Grupo Técnico de Trabalho (GTT) do Sistema Viário Municipal**ATA 07/25 - GTT SISTEMA VIÁRIO**

10 DE JULHO DE 2025

Figura 1 - Alteração no traçado da via SCI-402

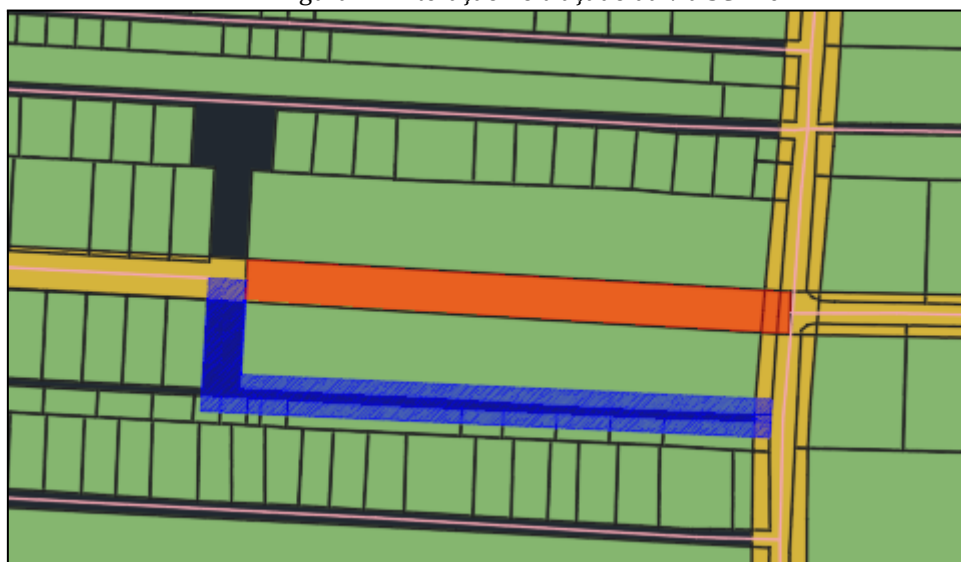
- 1.1. PMF I-210471-2024 - Rio Vermelho:** Deliberou-se por acatar o parecer técnico 28811873 emitido no processo em análise. Fica alterado o traçado da via projetada SCI-402 com a exclusão do polígono em vermelho e inclusão do polígono em azul representados na figura abaixo, sendo que o novo trecho fica com faixa de domínio de 14,00 metros, conforme seção transversal nº 47 do anexo C14 do Plano Diretor Municipal (Lei Complementar Municipal nº 482/2014):

Figura 2 - Alteração do traçado da Via Projetada TR-VP-301

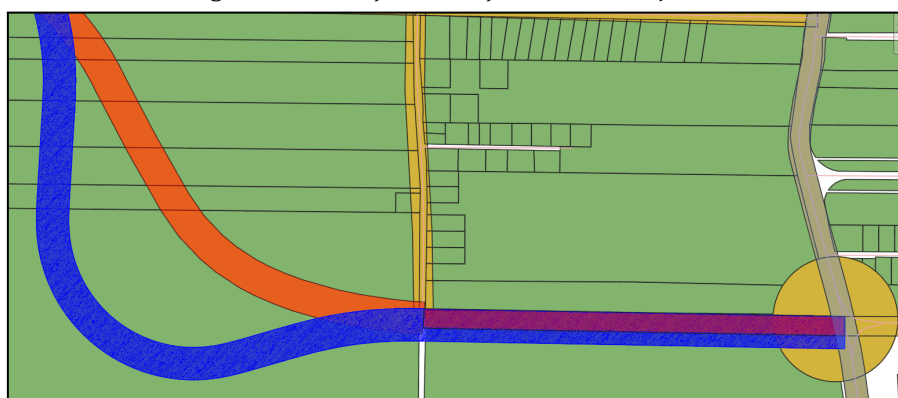
1.2. PMF I-129831-2025-Rio Vermelho: Deliberou-se por incluir o seguinte adendo na Deliberação do Comitê de Sistema Viário nº 031/SMPIU/SUPROJ/CSV/2024:

1. Fica suprimida a CI-311, cujo traçado está sobreposto ao atual traçado da TR-VP-301;
2. Fica ajustado o eixo da via TR-VP-301, no trecho da via CI-311 a ser suprimida, conforme figura abaixo, considerando a supressão do polígono em vermelho e inclusão do polígono azul da figura abaixo. Ficam mantidos os parâmetros da seção transversal atual desta via.

Figura 4 - Alteração do traçado das Vias Projetadas SCI-812, SCI-831(1) e SCI-831(2)

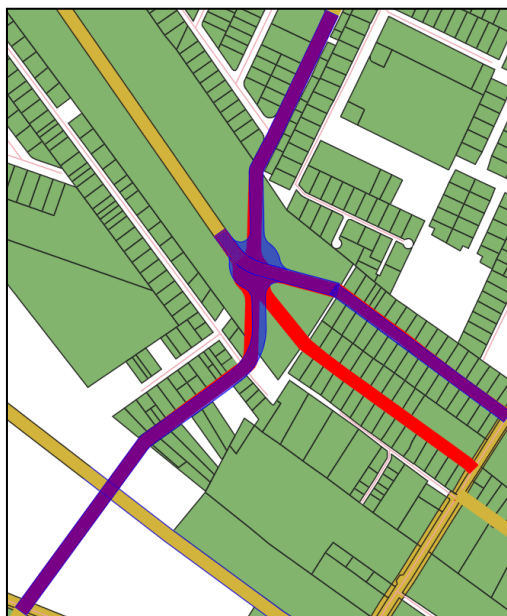
- 1.4. **PMF E-140779-2024-Campeche:** Deliberou-se por acatar o parecer Técnico 28838115 emitido no âmbito do processo administrativo E140779/2024. Fica alterado o traçado das vias projetadas SCI-812, SCI-831(1) e SCI-831(2), conforme detalhado na figura abaixo com a supressão dos polígonos em vermelho e inclusão dos polígonos em azul, mantendo os mesmos parâmetros de sua seção transversal:
